Bebauungsplan Nr. EL 9/4 – Waldhotel –;
Hier: Behördenbeteiligung gem. § 4 Abs. 2 BauGB

Bebauungsplan Emmerich am Rhein; EL 9/4 – Waldhotel –

Bebauungsplan EL 9/4 – Waldhotel –
Hier: Beteiligung der Behörden gemäß § 4 Abs. 2 BauBG
Ihr Aktenzeichen: FB 5 - Ba

Betr.: Beteiligung der Behörden gem. § 4 Abs.2 BauGB
Ihr Schreiben vom 18.09.2017
hier : Bebauungsplanaufstellungsverfahren Nr. EL 9/4
– Waldhotel –

Maßstab 1 : 250

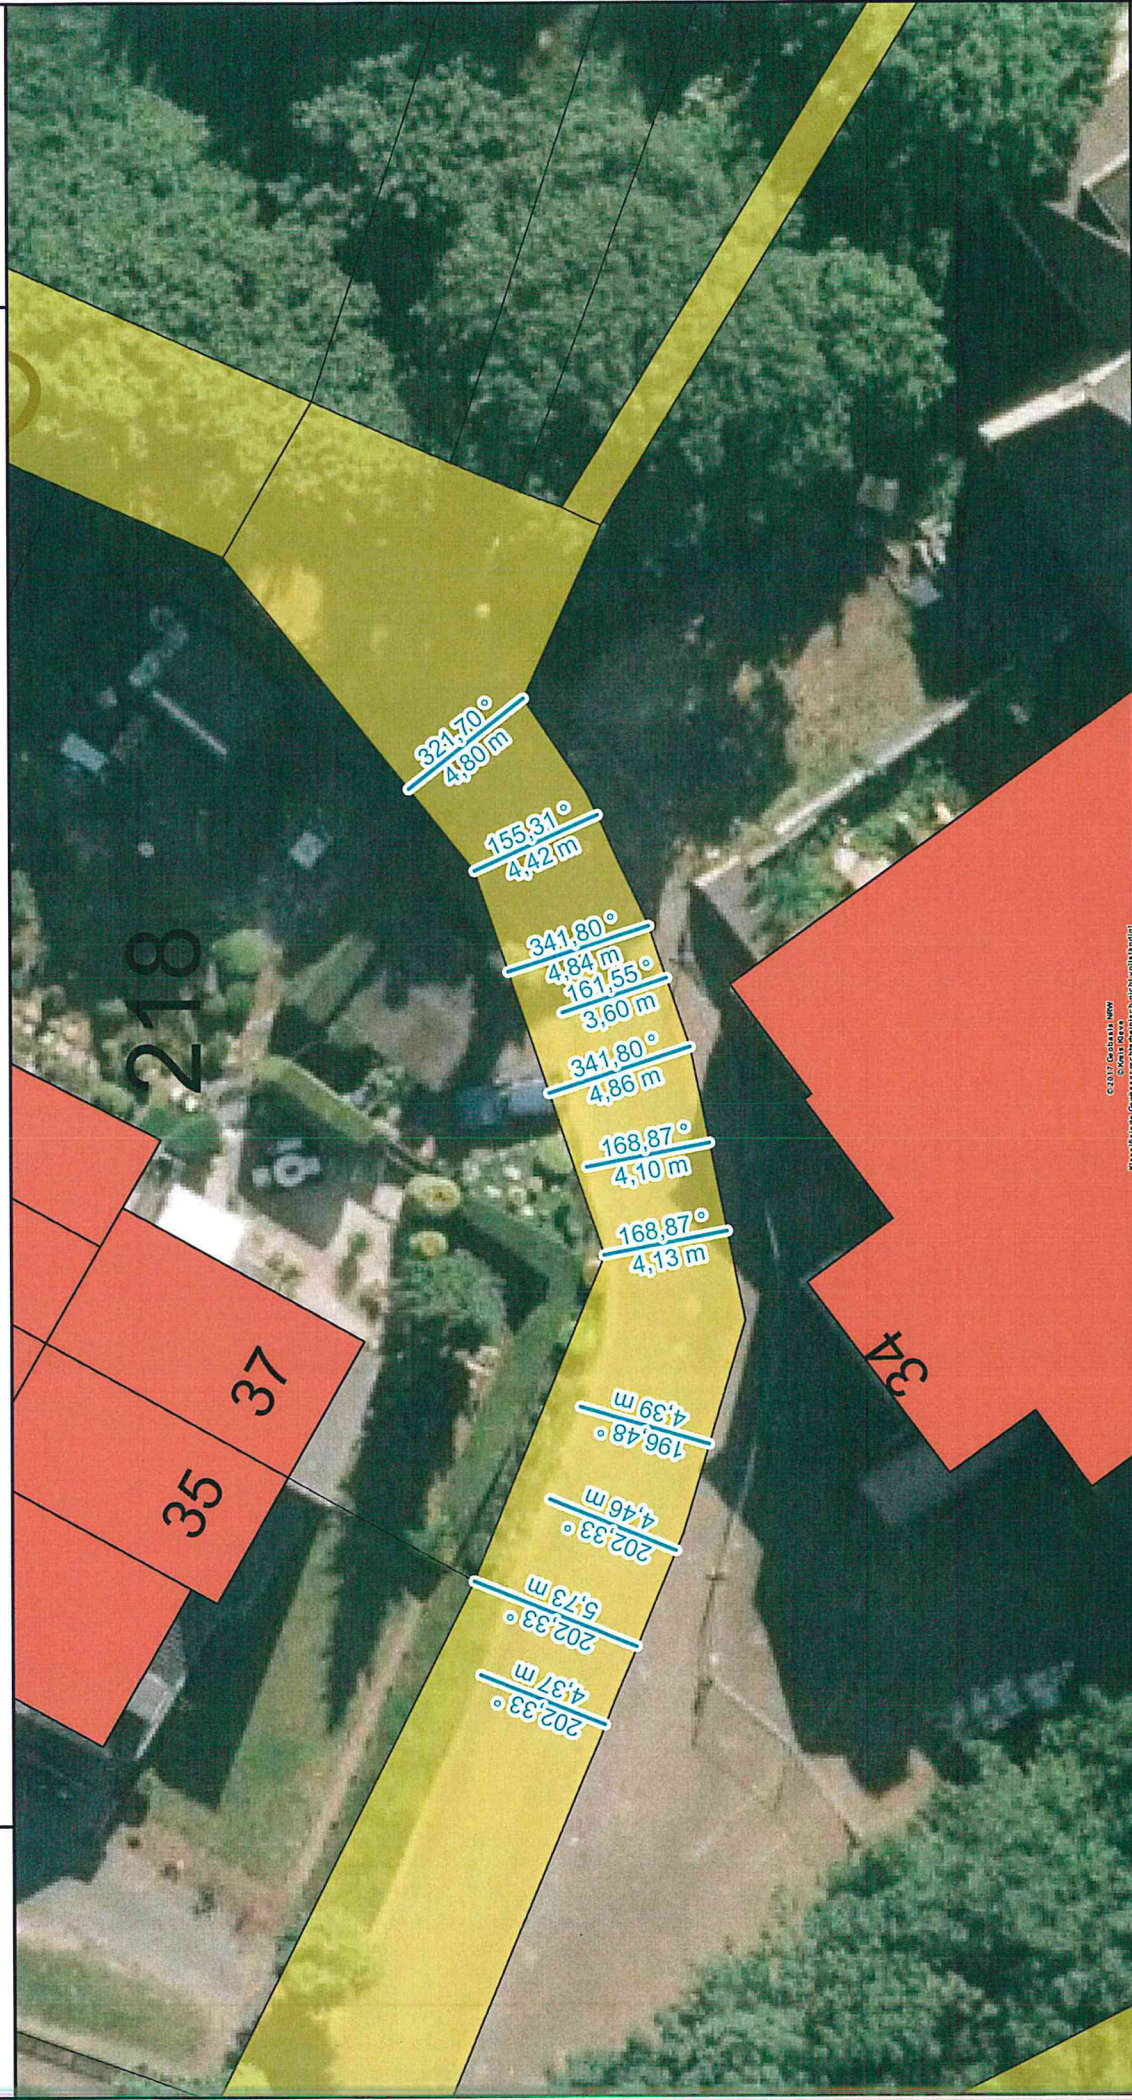
Das Baufenster reicht bis auf 3 m an die Straßenparzelle heran. Die Kronen und das Wurzelwerk der drei Straßenbäume ragt weit mehr als 3 m auf das Baugrundstück und somit in das Baufenster hinein.

Die mögliche Bebauung des Baugrundstück mit 1 Vollgeschoss + Staffelgeschoss in dieser räumlichen Nähe zu den Bäumen könnte zu schwer lösbaren Konflikten zwischen dem Baumschutz und der Interessen des Immobilienbesitzers führen.

- Massive Verschattung der vorderen Fenster
- Astschlag an Fassade und Dachrinnen
- Erfordernis von Rückschnittmaßnahmen, die gemäß der Baumschutzsatzung eigentlich verboten sind und die damit verbundene Schaffung von negativen Baumschnittbeispielen.
- Für eine eventuelle Tiefgarage oder einen Kellergeschoss in dem vorderen Bereich des Grundstücks sind für die erforderlichen Böschungen oder Verbauarbeiten massive Eingriffe in das Wurzelwerk erforderlich, die letztlich wahrscheinlich ohne eine Fällung der Bäume nicht möglich sein werden.

Im Sinne der Baumschutzsatzung sollte mehr Platz zwischen Bäumen und Hausfassade vorgesehen werden und die Gebäudeflucht des Nachbargebäudes mit der Hausnr. 4 aufgegriffen werden.
